**Ochrana trati před pádem hornin - lokalita Prudká-Předmětný úsek tratě je km 85,150 - 86,100.**

Účel stanoviska: Předprojektová příprava

RWE GasNet, s.r.o., jako provozovatel distribuční soustavy (PDS) a technické infrastruktury, zastoupený RWE Distribuční služby, s.r.o., vydává toto stanovisko:

Příloha: Orientační zákres plynárenského zařízení. Tato příloha je nedílnou součástí stanoviska č. 5001240447 ze dne 03.02.2016.

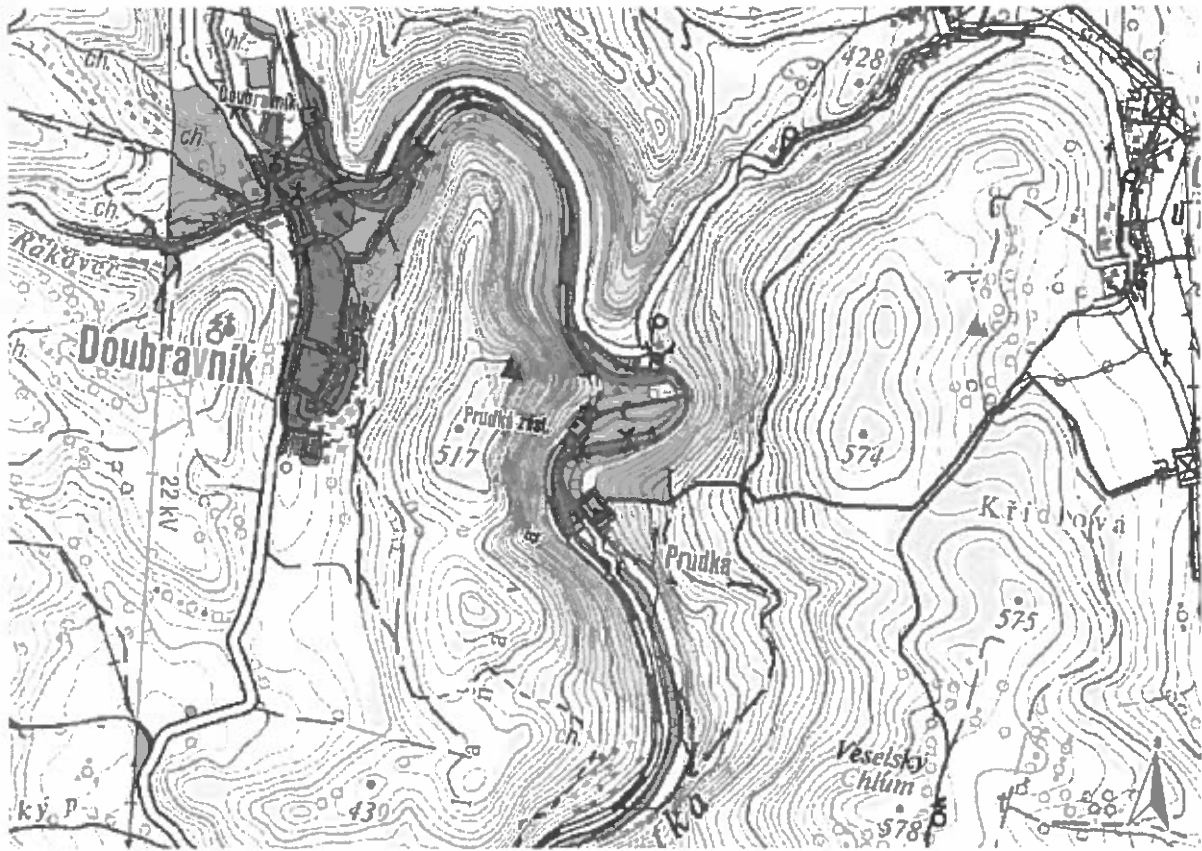
K Vašemu požadavku sdělujeme, že v oblasti plánované ochrany trati před pádem hornin (dle předložené situace EMP) prochází vysokotlaký (dále jen VTL) plynovod DN 100, PN 40.  
Je proto nutné činnost v této lokalitě řešit dle zákona 458/2000 Sb., TPG 702 04 a ČSN EN 1594.

Bezpečnostní pásmo VTL plynovodu DN 100 je 15 m na obě strany od plynovodu.  
Ochranné pásmo VTL plynovodu je 4 m na obě strany od plynovodu.

- případné pletivo podél trati umístit min. mimo ochranné pásmo VTL plynovodu -4 m od plynovodu;
- VTL plynovod nezaplocovat ani jinak nezastavovat;

V blízkosti tratě (cca. 100 m od tratě) se nachází vysokotlaká regulační stanice plynu.
